改善箇所説明図

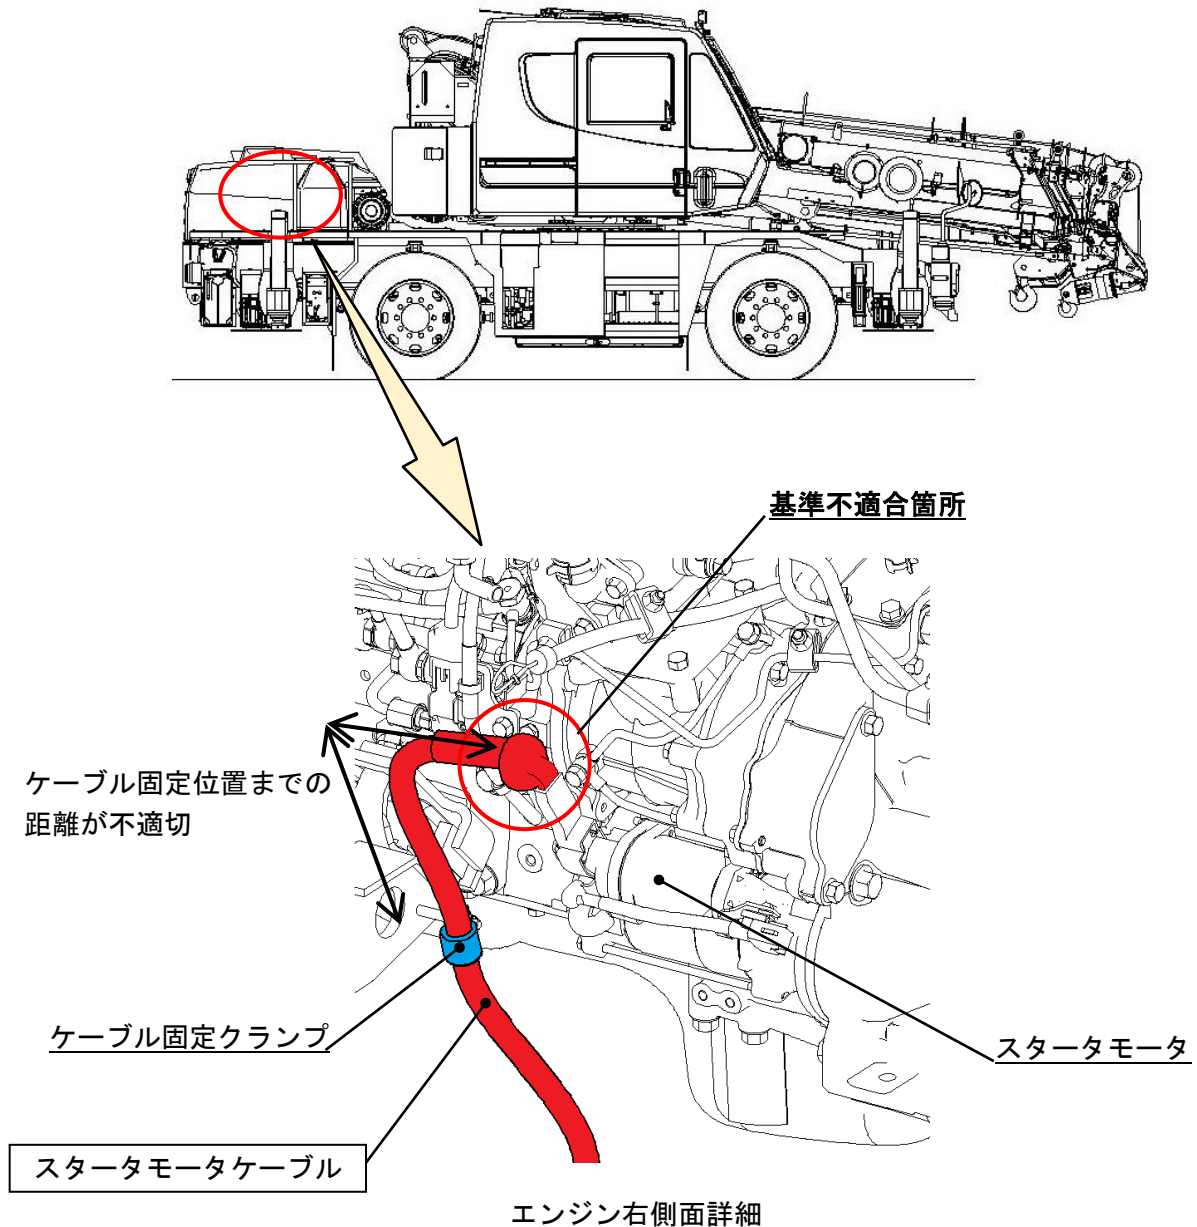
（ホイール・クレーンのスタータモータケーブルにおいて、取付指示が不明確なため、当該ケーブルが適切な位置に固定されていないものがある。そのため、ケーブル端子に曲げ負荷がかかり、エンジン振動等によりケーブル端子部が折損してエンジンが始動できなくなるおそれがある。）

全車両、スタータモータケーブルの取付状態を確認し、不適切な場合はケーブルを新品に交換して適切に取り付ける。

注：□ は、交換する部品を示す。
